大型トラック制動装置のリコールについて

平成 29年10月19日

リコール届出番号4127

改善箇所説明図

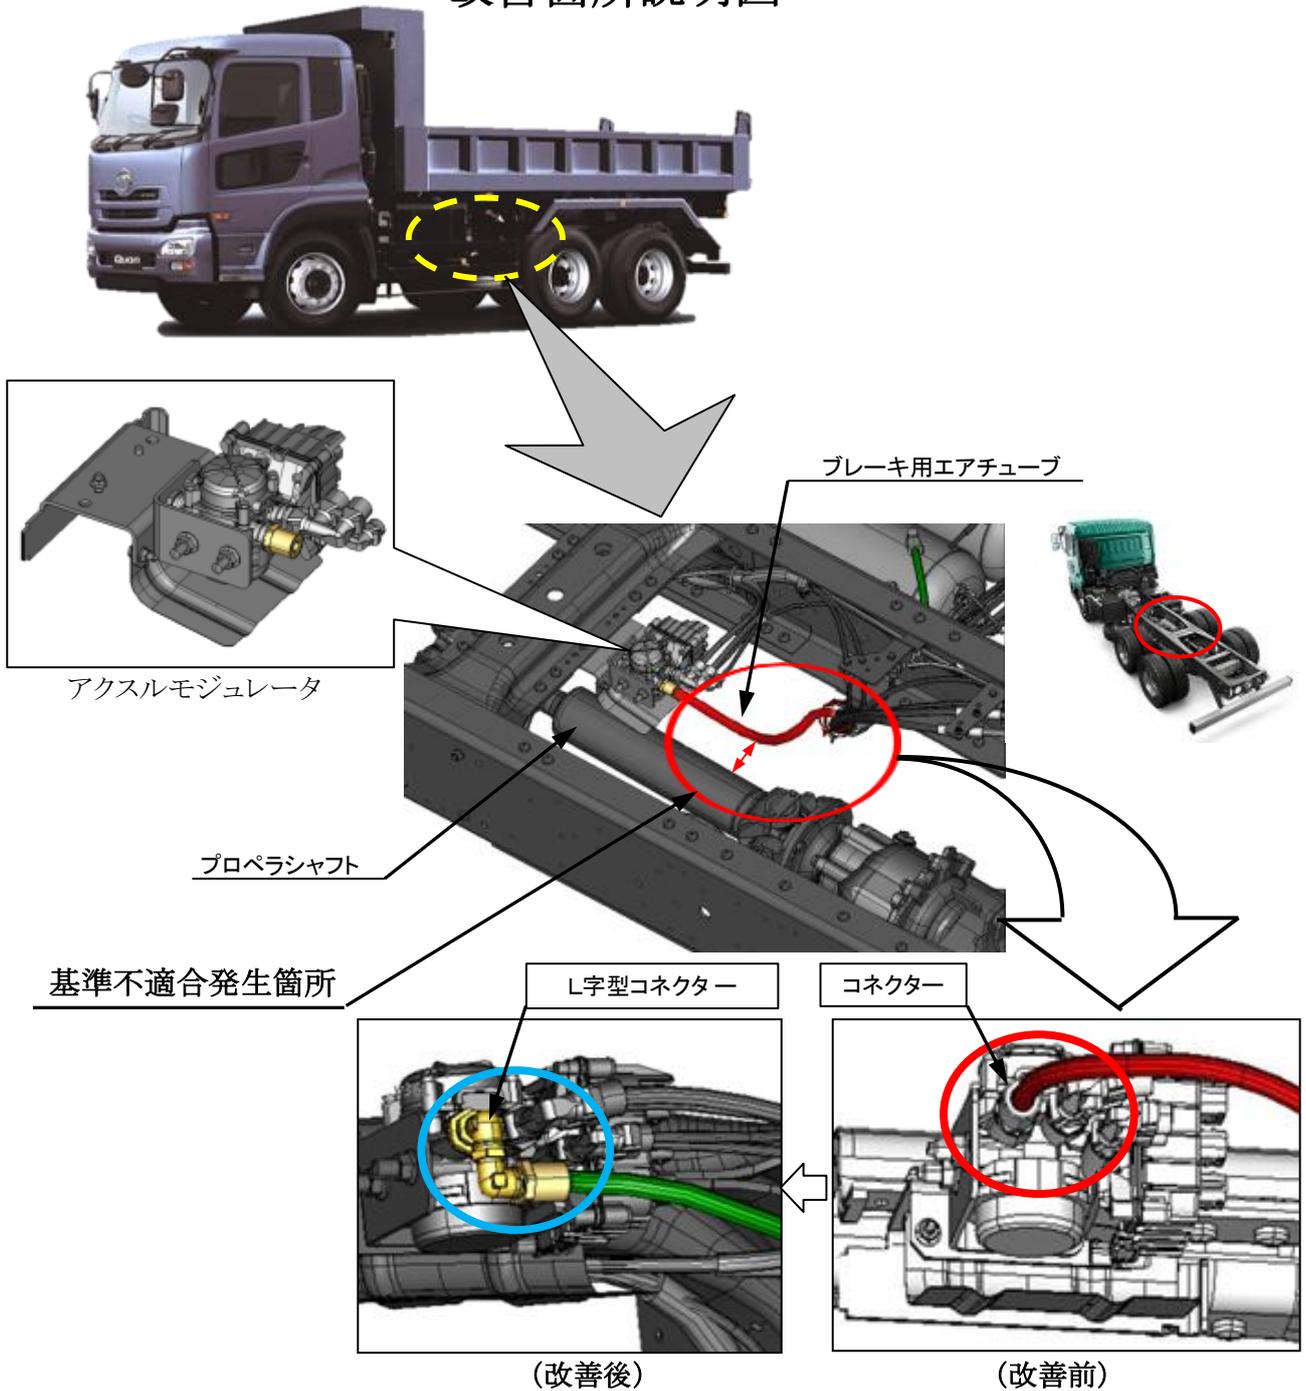
制動装置において、ブレーキ用エアチューブの配策が不適切なため、起伏の大きい悪路を走行した際に、当該チューブがプロペラシャフトと接触することがある。そのため、そのままの状態で使用を続けると、当該チューブが損傷してエア漏れによるブレーキ警告灯が点灯し、最悪の場合、制動力が低下するおそれがある。

全車両、ブレーキ用エアチューブの接続コネクターを対策品(L字型)に交換し、当該チューブの配策を変えるとともに、当該チューブが損傷している場合は、良品に交換する。

識別： 対策品の交換終了は、コネクターの形状で識別する。
